04. April 2025

Umgestaltung der Adalbertstraße

Dokumentation der öffentlichen Veranstaltung

Tisch 1-3: Adalbertstraße

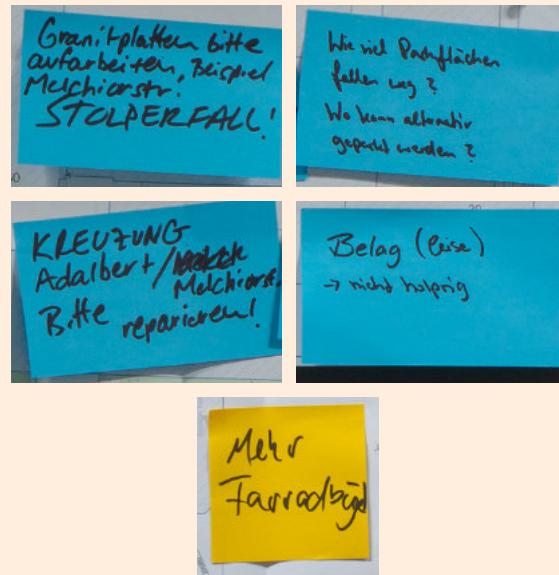
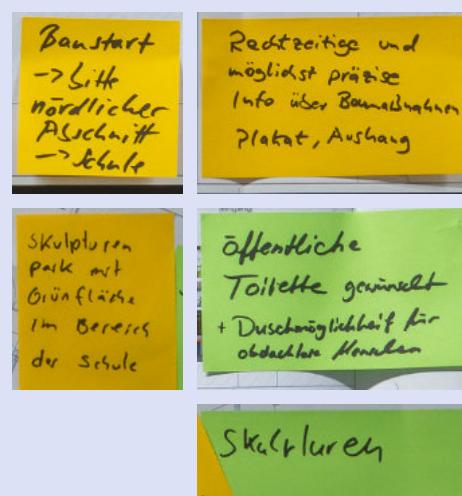
Verschiebung d. Aufenthalts von Hostel vor die Schule
(Aufenthaltsmöglichkeiten)

Weniger Sitzmöglichkeiten damit die Str. nicht der Biergarten vom Hostel wird.

Bitte ausreichende Müllabfuhrmöglichkeiten zu Verfügung stellen (insb. Sicherungsgruben)

Tisch 5: Michaelkirchplatz, Kiezblockkonzept

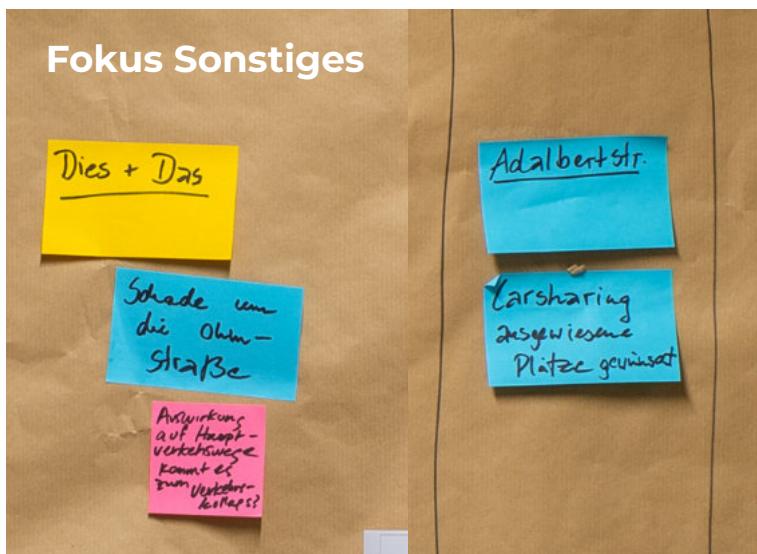
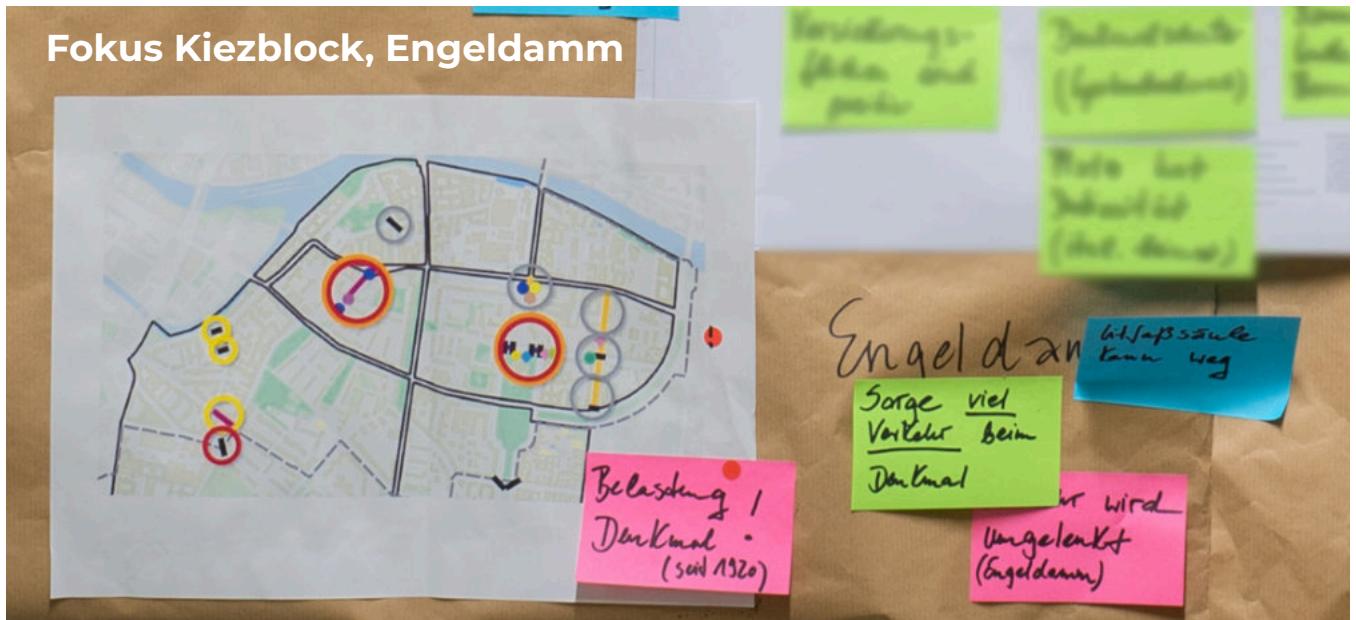
- Mehr Grün - Michaelkirchstraße
- Bouleplatz soll kommen (+)
- Versickerungsflächen sind positiv
- Denkmalschutz (Gartendenkmal)
- Platz hat Intimität (italienische Heimat)
- Baumschutz (Verbesserung der Baumscheiben notwendig)
- Mehr Bäume anstelle von Tischtennis

- Schade um die Ohmstraße
- Parkplatz-Suchverkehr -> Problem!
- Auswirkung auf Hauptverkehrswege -> kommt es zum Verkehrskollaps?
- Kirchenbesucher - Parkplatz?
- Platz wird Opfer aufgrund von Wendehammer
- Modalsperren wirklich notwendig?
- Sorge - viel Verkehr beim Denkmal
- Belastung Denkmal! (seit 1920)
- Verkehr wird umgelenkt (Engeldamm)
- Notwendigkeit? Durchgangsverkehr soll ausgehalten werden
- Dauerstau Engeldamm!
- Umsetzung Rad 2025

- Litfaßsäule kann weg
- Umsetzung in 2026
- Kein kompletter Umbau wie Adalbertstraße
- Carsharing - ausgewiesene Plätze gewünscht
